Sentenac le 5 avril 2016

Contribution du Comité Écologique Ariégeois pour l'enquête d'utilité publique de mars 2016 pour la réalisation de travaux coordonnés dans le lit et la berge du Salat à Seix.

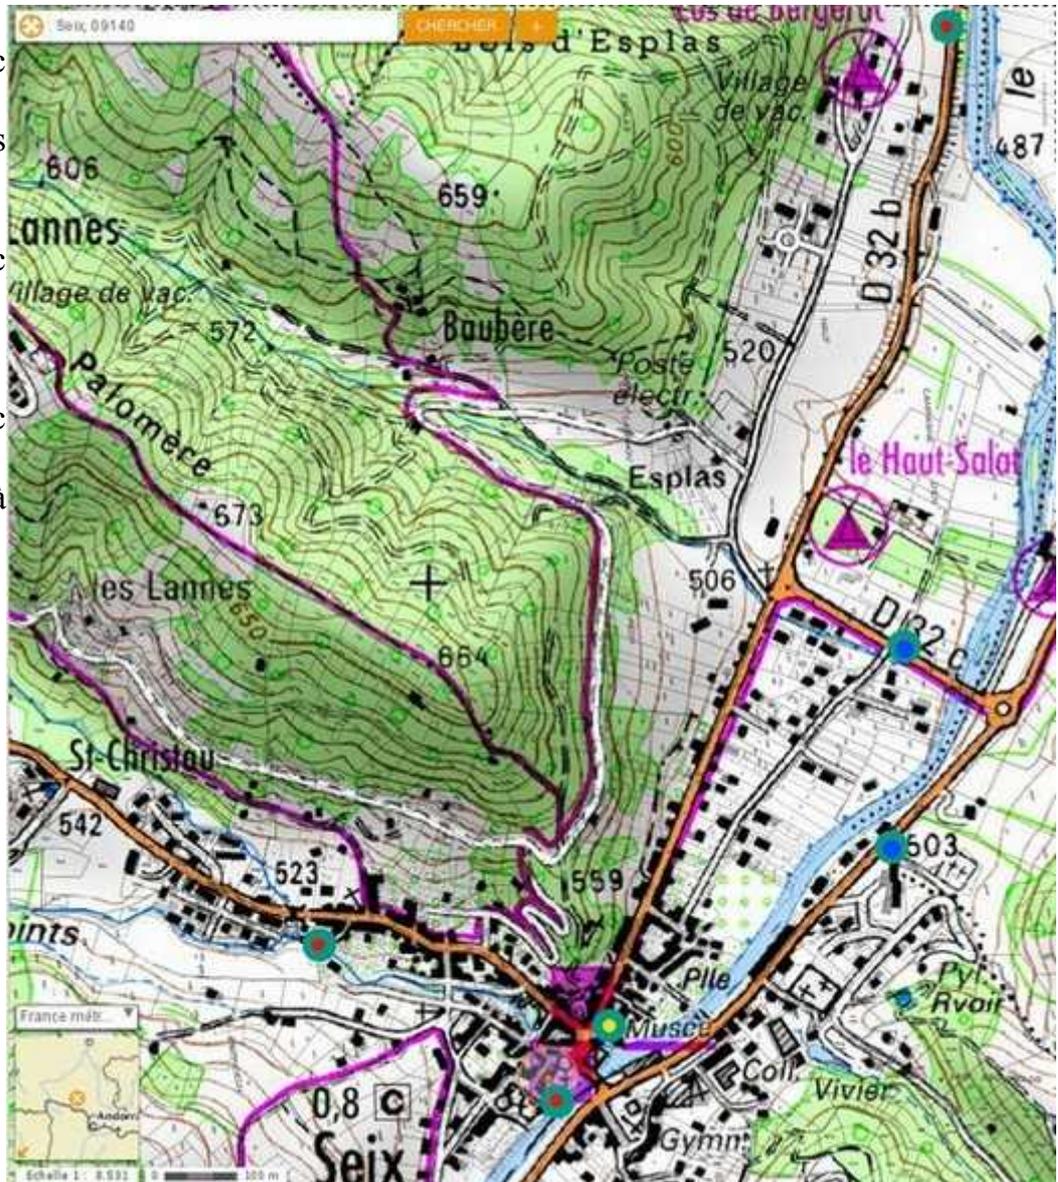
Les cartes fournies permettent de constater la présence de 5 postes de relèvement, actuels et futures. **Ils sont tous situés en bordure de cours d'eau** . (voir pièce jointe n° 1)

Un poste existant en contrebas du collège existe depuis 2004 et n'a à priori jamais débordé.

Le PR de Campoursi ne desservira que très peu de logements (15 à 20). Les PR du Quai Borde-Pages et du Mouli desserviront une grande partie de l'ouest du village.(p.jointe. N° 2)

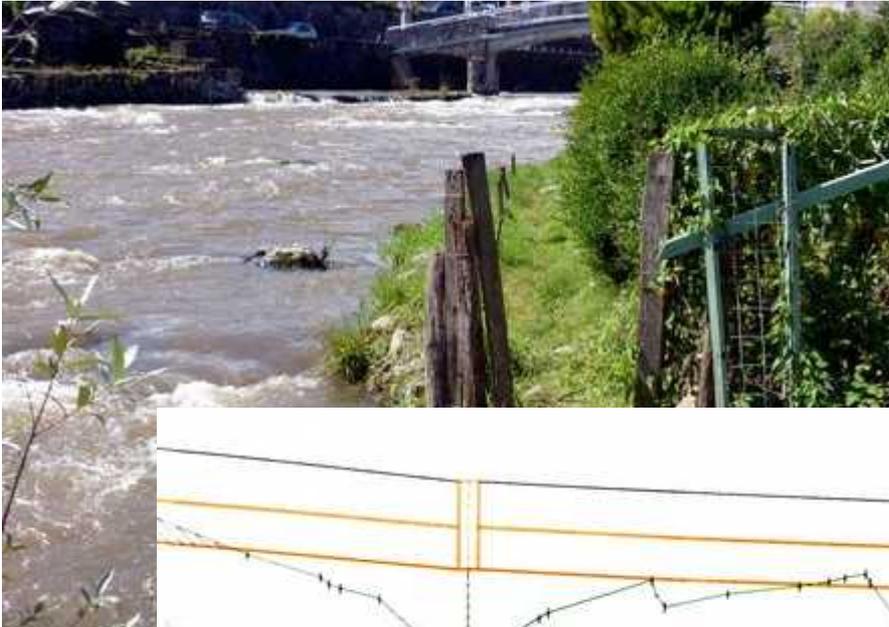
Parmi les trois murs présents sur le trajet deux sont munis de portes avec des seuils en pierre qui permettent le creusement par en dessous sans déstabiliser le mur, le troisième est déjà en état de démolition avancé .

Vue vers le sud-ouest en direction de la rue de la passerelle avec le mur partiellement démol.

Flèche rouge : petit toit de la porte dans le mur qui longe la rue de la Passerelle.
